# 柏崎刈羽原子力発電所における 標準応答スペクトルに基づく評価について

2022年2月18日  
東京電力ホールディングス株式会社

## 前回会合（2021年12月3日 第8回会合）におけるコメント

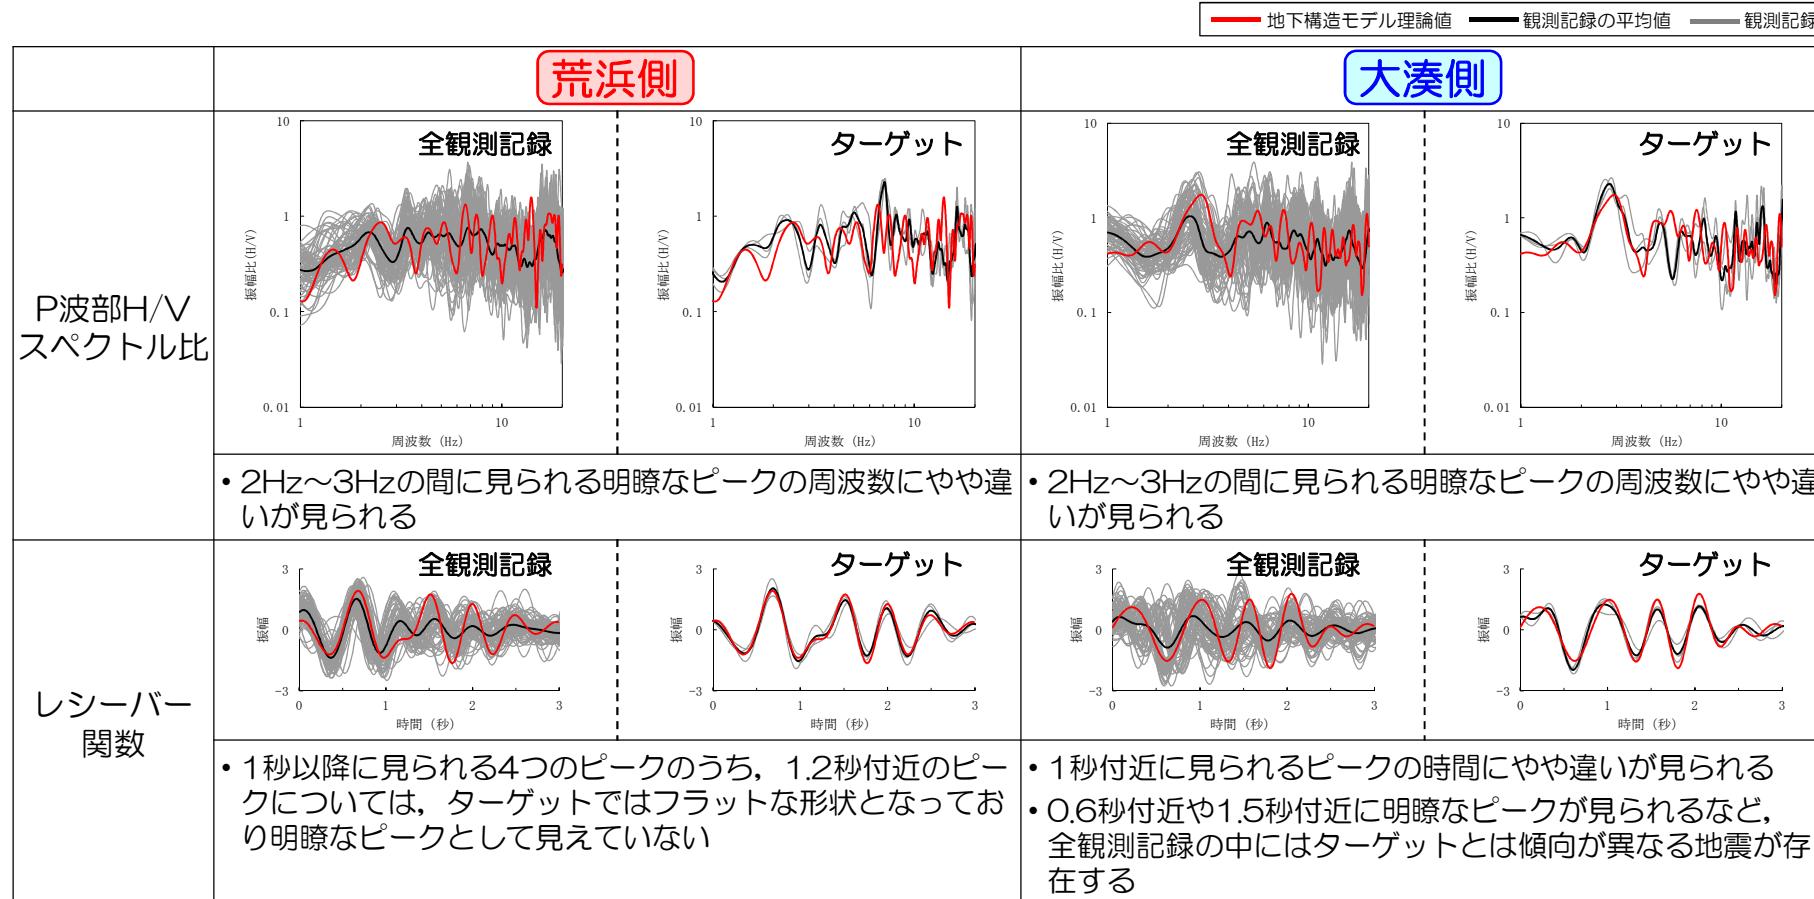
コメント  
No.2

- P波部H/Vスペクトル比及びレシーバー関数についてより詳細な分析を行うために、検討対象とした全観測記録に対して、ターゲットに用いた観測記録に違いが見られる点を以下の通り整理。

- 違いが見られる要因を分析するため、以下の検討を実施。

- (1) 理論値の入射角を変化させたパラメータスタディ
- (2) 観測記録の到来方向別の整理

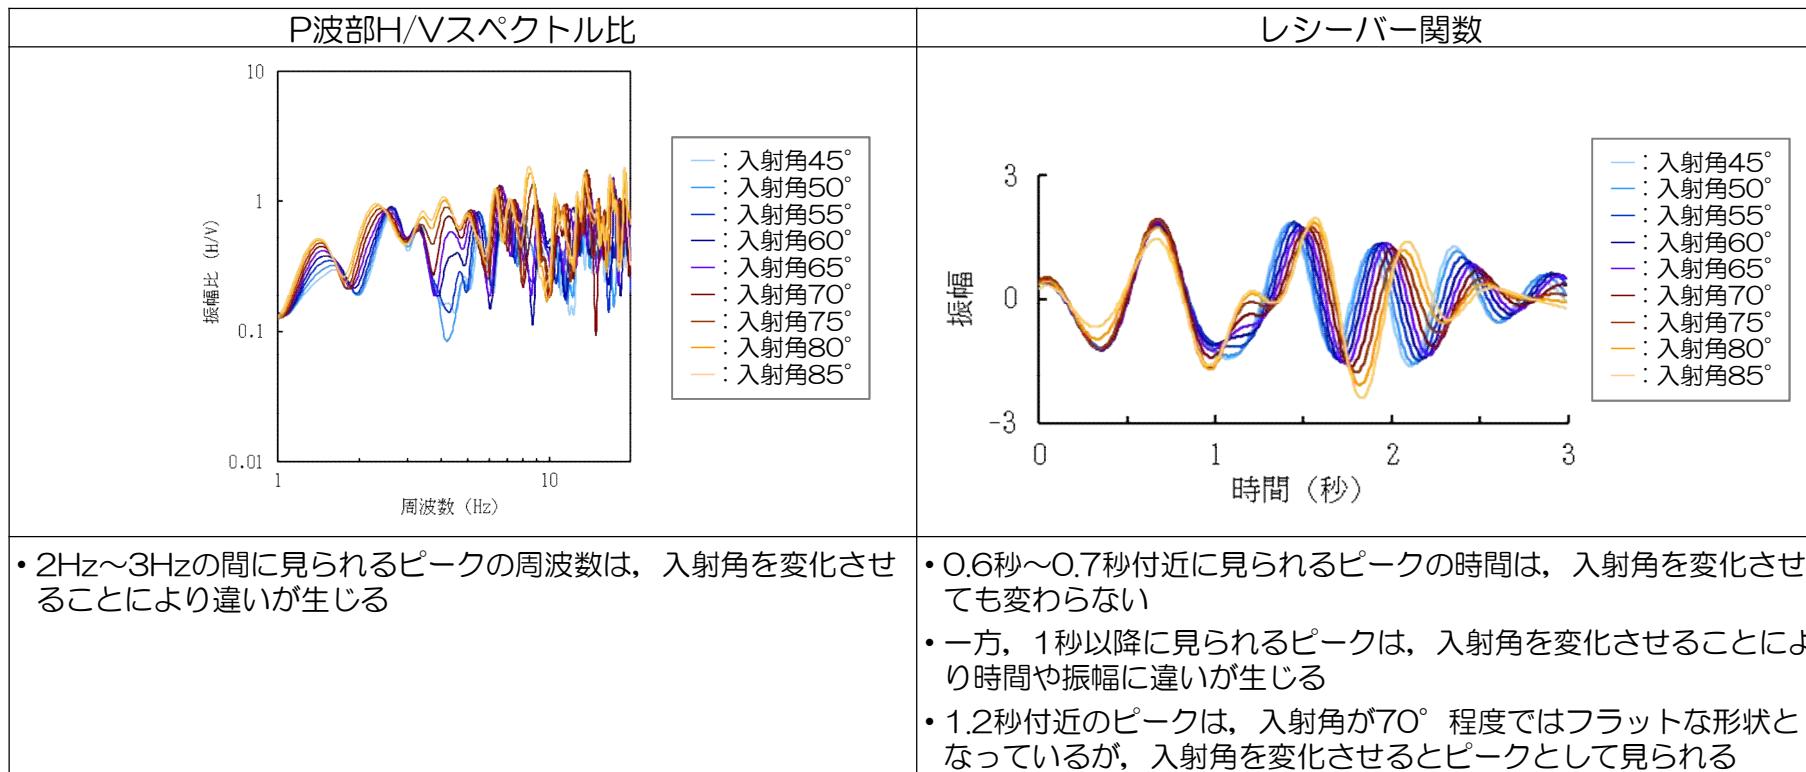
コメント  
No.2

- 同定した地下構造モデルに対して、入射角を変化させた場合のP波部H/Vスペクトル比及びレシーバー関数の理論値に関するパラメータスタディを実施。

- P波部H/Vスペクトル比の2Hz～3Hzの間に見られるピーク及びレシーバー関数の1秒以降に見られるピークは、入射角を変化させると違いが生じることを確認した。
- 全観測記録とターゲットで見られた違いは、入射角を変化させた場合に生じる傾向と整合することから、主に入射角の影響により生じているものであると考えられる。

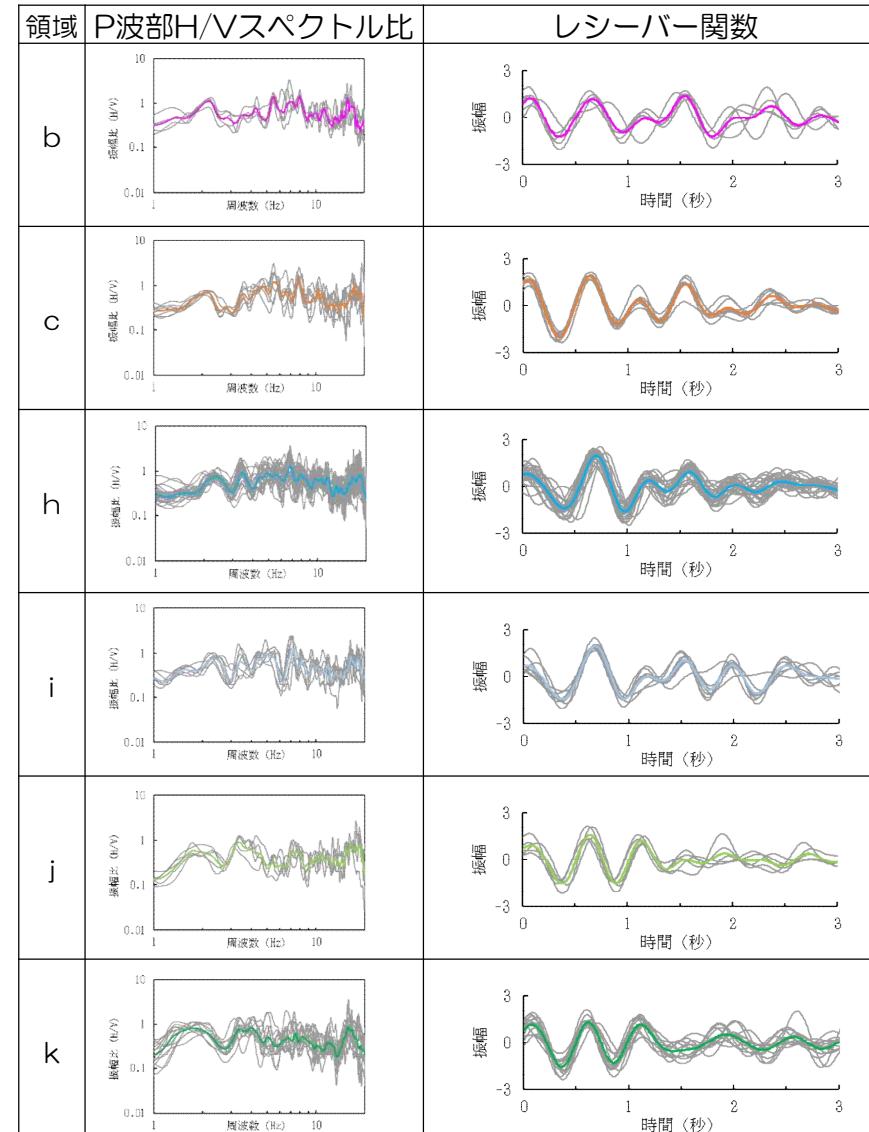
コメント  
No.2

P波部H/Vスペクトル比	レシーバー関数
<ul style="list-style-type: none"> <li>2Hz～3Hzの間にピークが見られる特徴は、到来方向によらず変わらない</li> </ul>	<ul style="list-style-type: none"> <li>0.6秒～0.7秒付近に見られるピークの時間は、到来方向によらず変わらない</li> <li>1秒以降に4つのピークが見られる特徴は、到来方向によらず変わらない</li> <li>1.2秒付近のピークは、領域b～iでは振幅が小さく、領域j～kでは明瞭になるが、その時間は変わらない</li> </ul>

■ 荒浜側では、到来方向により特徴が大きく異なる傾向は見られない。

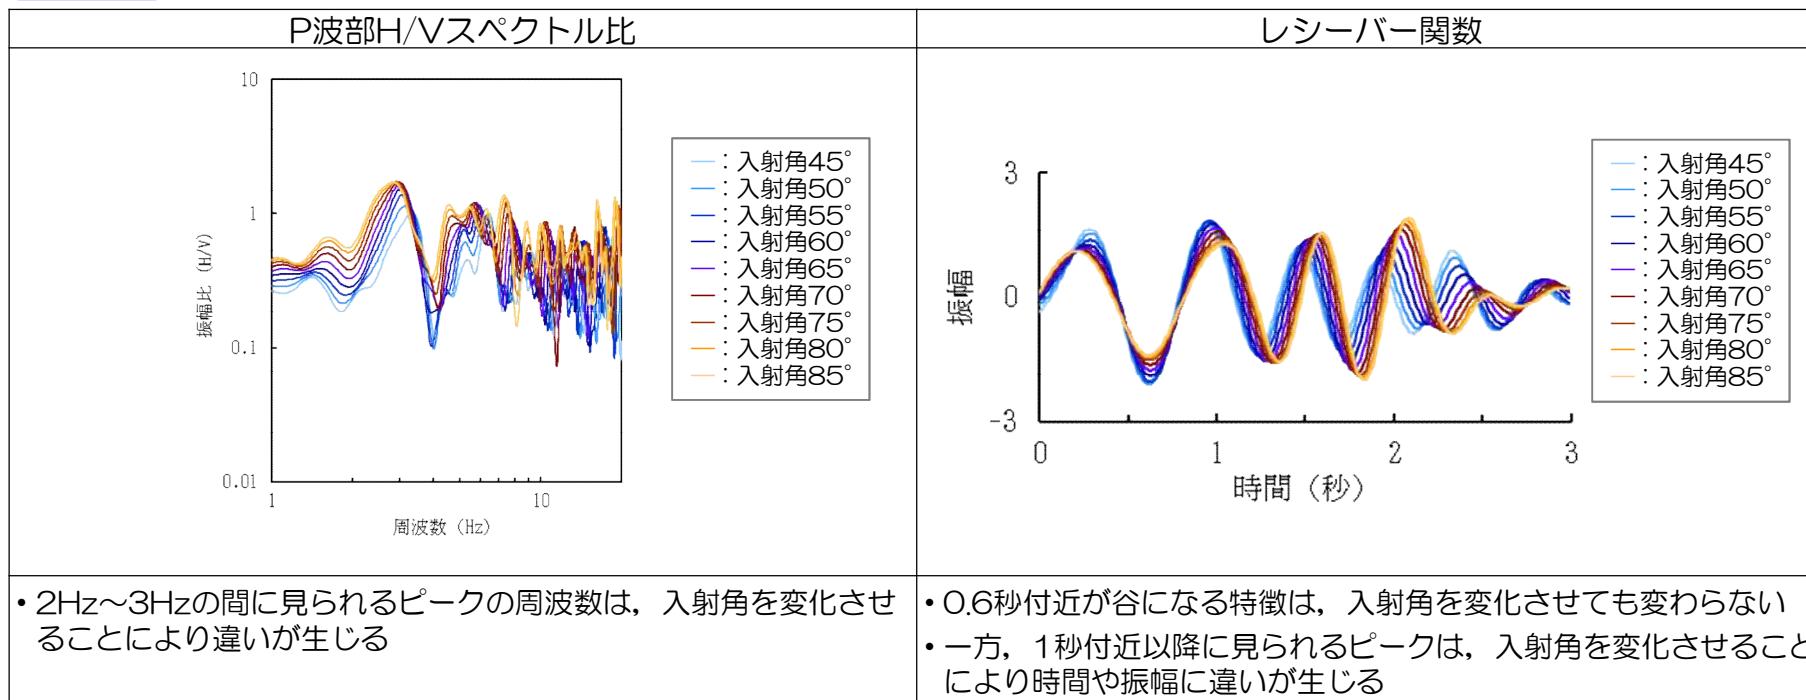
コメント  
No.2

- 同定した地下構造モデルに対して、入射角を変化させた場合のP波部H/Vスペクトル比及びレシーバー関数の理論値に関するパラメータスタディを実施。

- P波部H/Vスペクトル比の2Hz～3Hzの間に見られるピーク及びレシーバー関数の1秒付近以降に見られるピークは、入射角を変化させると違いが生じることを確認した。
- しかしながら、全観測記録のレシーバー関数の一部に見られた0.6秒付近のピークは、入射角を変化させても生じないことから、入射角以外の影響を受けているものと考えられる。

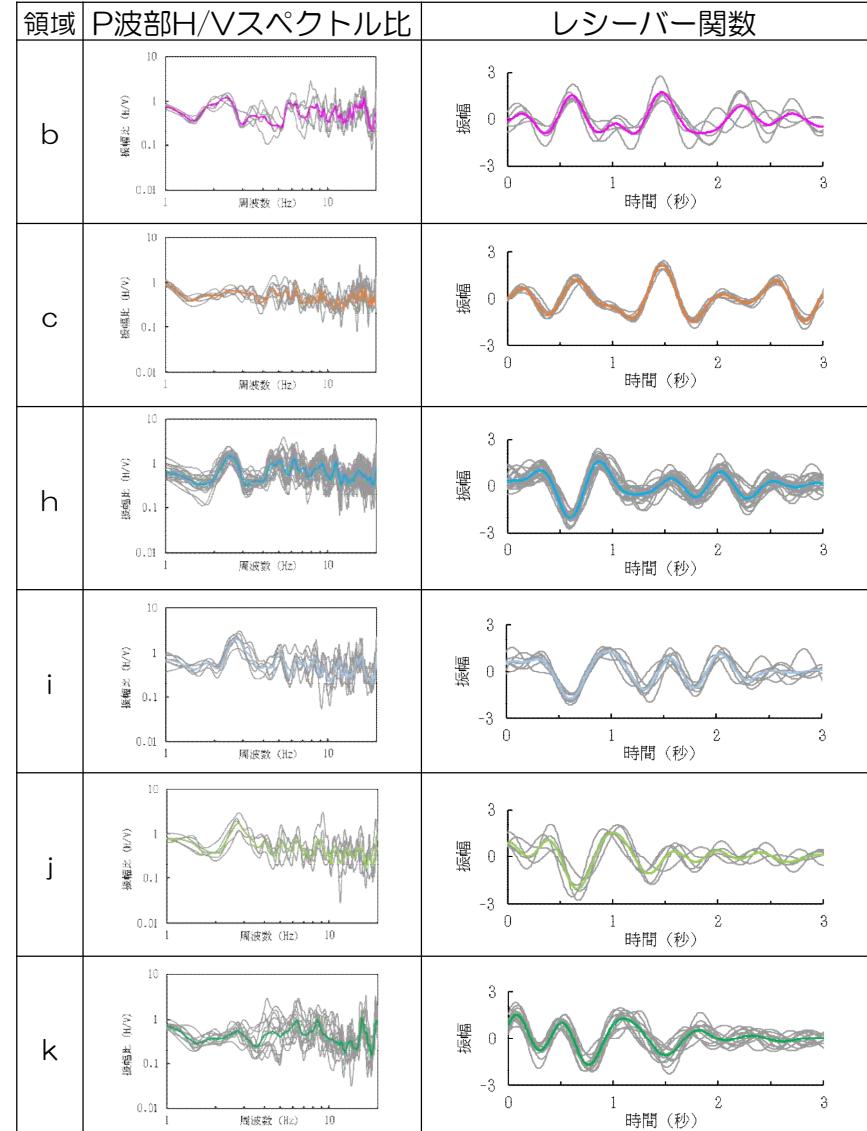
コメント  
No.2

P波部H/Vスペクトル比	レシーバー関数
<ul style="list-style-type: none"> <li>2Hz～3Hzの間にピークが見られる特徴は、到来方向によらず変わらない</li> </ul>	<ul style="list-style-type: none"> <li>領域h～kでは1秒付近に大きなピークが見られるのに対し、領域b～cでは0.6秒付近と1.5秒付近に大きなピークが見られ、到来方向により特徴が異なる</li> </ul>

- 大湊側では、到来方向により特にレシーバー関数の特徴が異なる傾向が見られる。

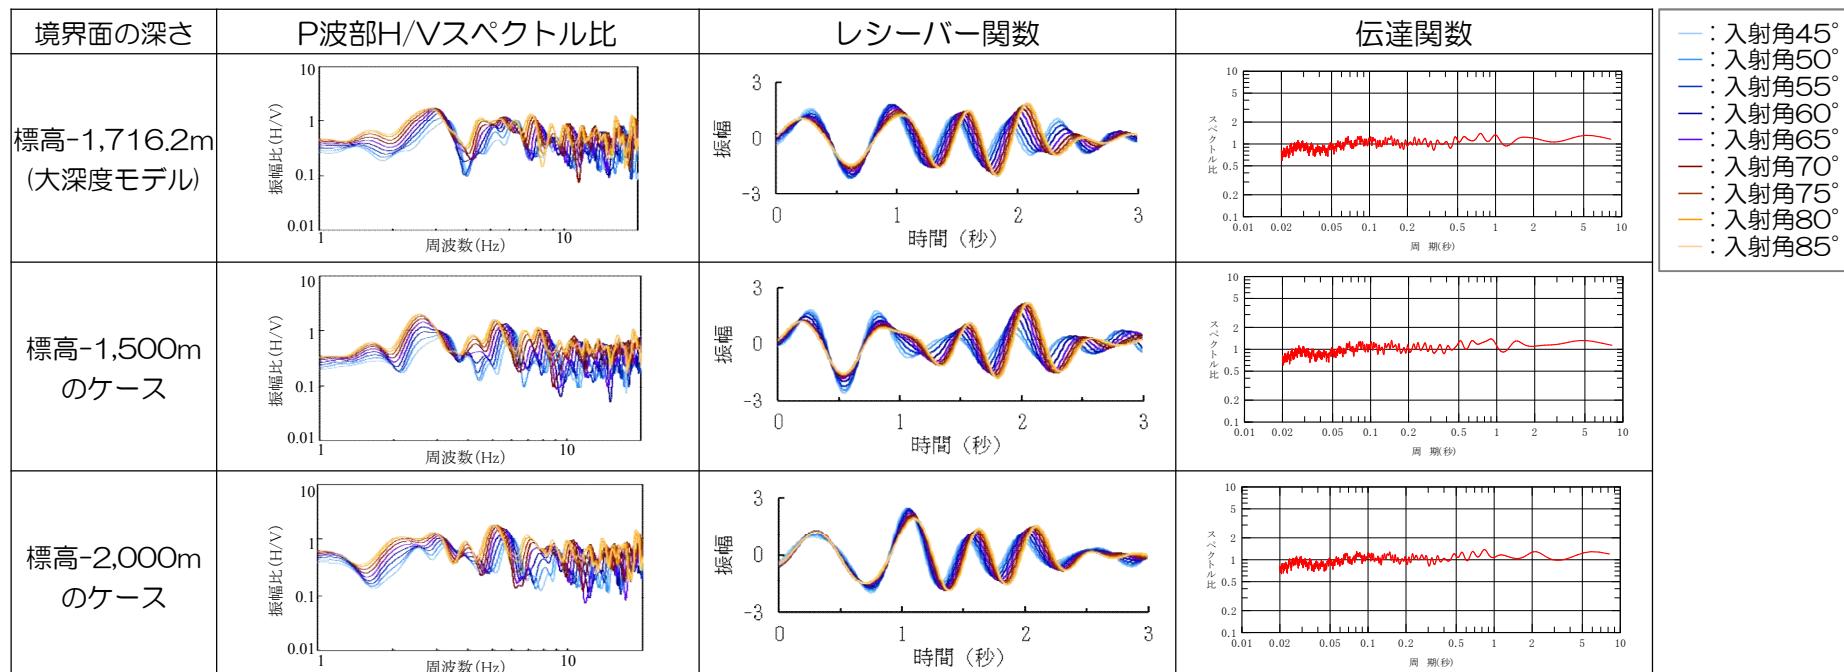
コメント  
No.2

- 上部寺泊層と下部寺泊層の境界面の深さを変化させると、レシーバー関数の1秒付近に見られるピークの出現時間が前後に大きく変化することが確認された。また、P波部H/Vスペクトル比の2Hz～3Hzの間に見られるピークの形状も変化することが確認された。
- 特に、2次元地下構造モデルの北西側を参考にして境界面を浅くしたケースでは、レシーバー関数のピークの出現時間が早くなり、領域b～cより到来する波で見られた0.6秒付近に近づく傾向である。
- これらのことから、上部寺泊層と下部寺泊層の境界面の深さが波の到来方向により変化することにより、観測されたレシーバー関数に比較的大きなばらつきが生じた可能性が考えられる。
- 一方、これらのケースで仮定した1次元地下構造モデルにおける地震基盤相当面から解放基盤表面までの理論伝達関数はほぼ同じであり、上部寺泊層と下部寺泊層の境界面の深さの設定が增幅特性に与える影響は殆どないことを確認した。このことは、既許可での観測記録の分析において、大湊側では褶曲構造による到来方向による特異な增幅特性が見られないこととも整合している。

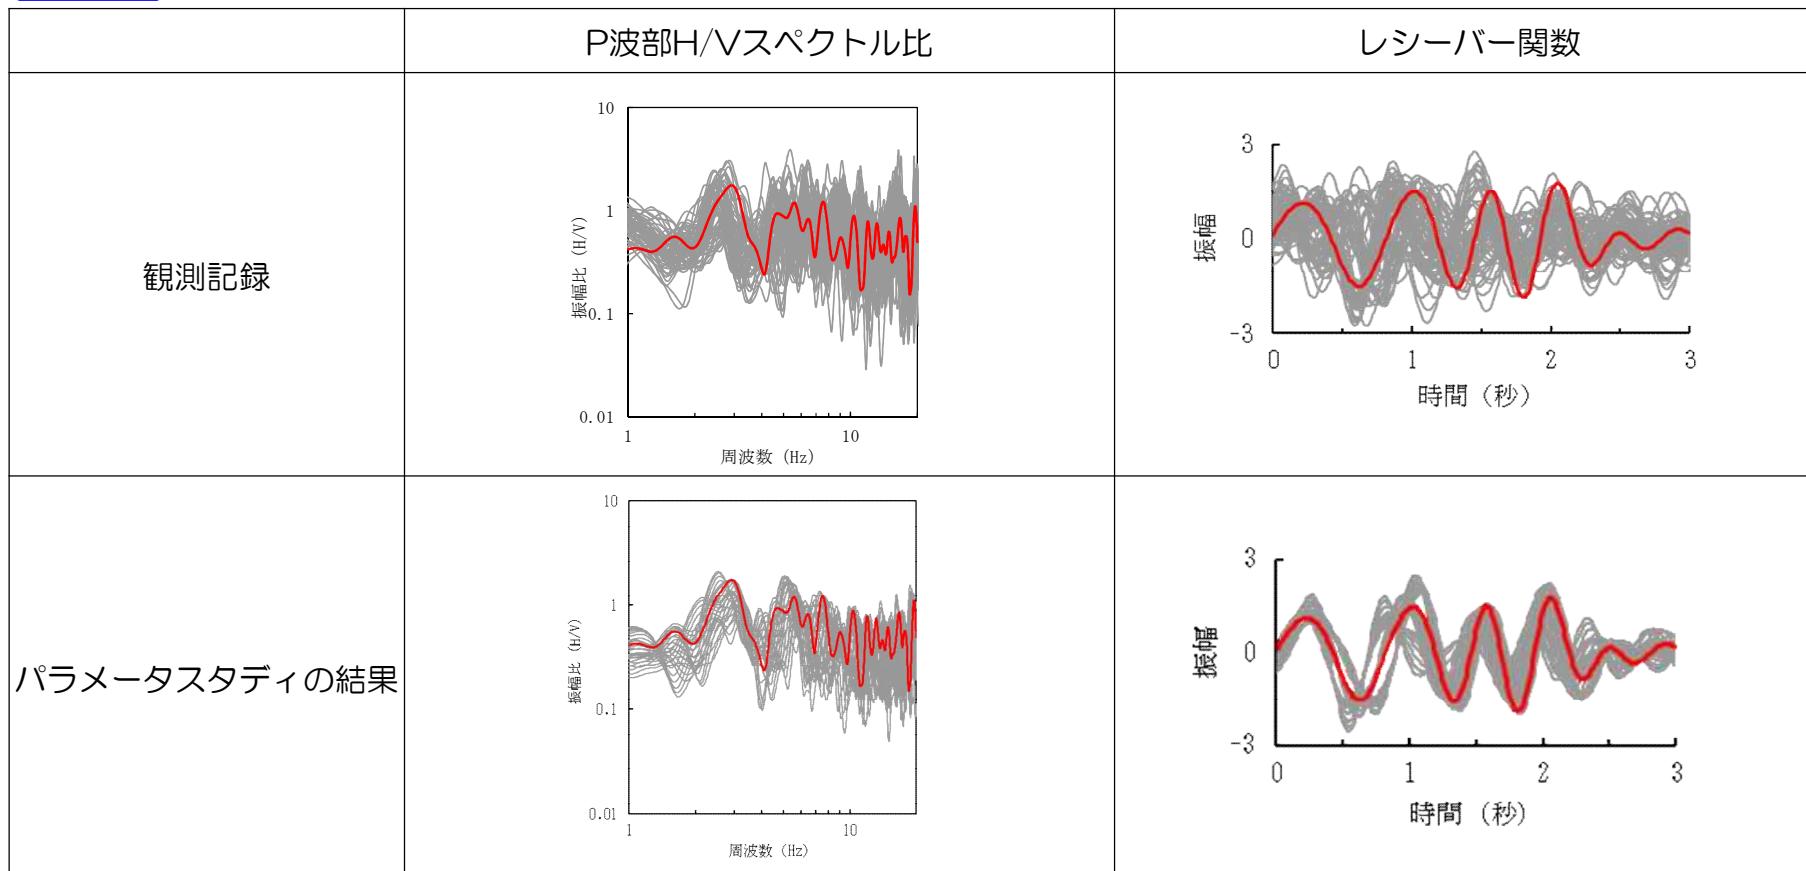
コメント  
No.2

- 実施したパラメータスタディの全結果について、観測記録及び大深度モデルの理論値と比較して示す。
- 大湊側の観測記録に見られた、P波部H/Vスペクトル比の2Hz～3Hzの間に見られるピークの周波数の違いや、レシーバー関数の0.6秒付近及び1秒付近に見られるピークの時間の違いについては、入射角の影響に加えて、上部寺泊層と下部寺泊層の境界面の深さが到来方向により変化することの影響を考慮したパラメータスタディにより、定性的な傾向は再現することができているものと考えられる。

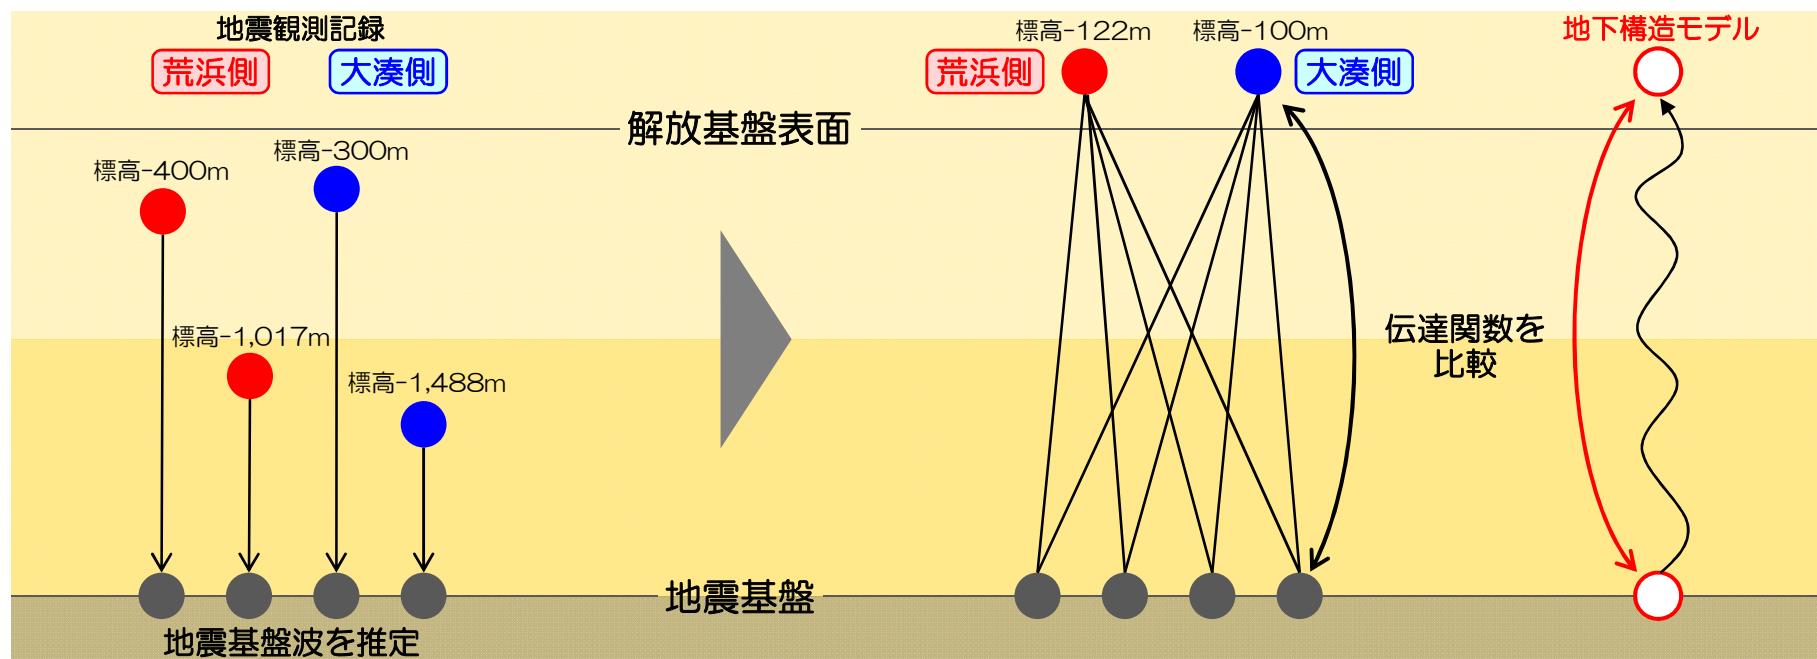
コメント  
No.4
